2020年12月

富士電機株式会社

**MICREX-SX シリーズ SPH**  
**PCI バス対応 CPU ボード コネクタ変更のお知らせ**

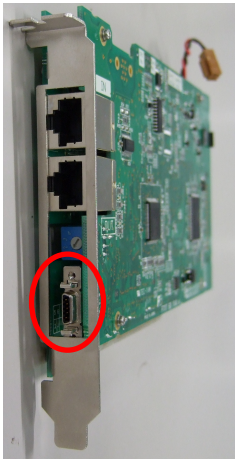
対象形式	変更前	変更後
PCI バス対応 SPH300 CPU ボード  NP3PS-SX1PCS32 NP3PS-SX1PCS74	ローダ接続コネクタ：小形コネクタ形状  	ローダ接続コネクタ：RJ45 形状

外観変更理由：コネクタ生産中止に伴う変更

- (1)2020年11月以降の生産分から変更します。
- (2)今回の変更に伴い、ハードウェア版数を「26」→「27」に変更いたします。
- (3)ローダ接続コネクタ以外の仕様、および価格は現行製品と同一です。
- (4)コネクタ変更に伴い、ローダ接続ケーブルの適用形式も変更いたします。  
 現行：NP4H-CB2 + NW0H-CNV  
 変更後：NW0H-CA3 + NP4H-CVU
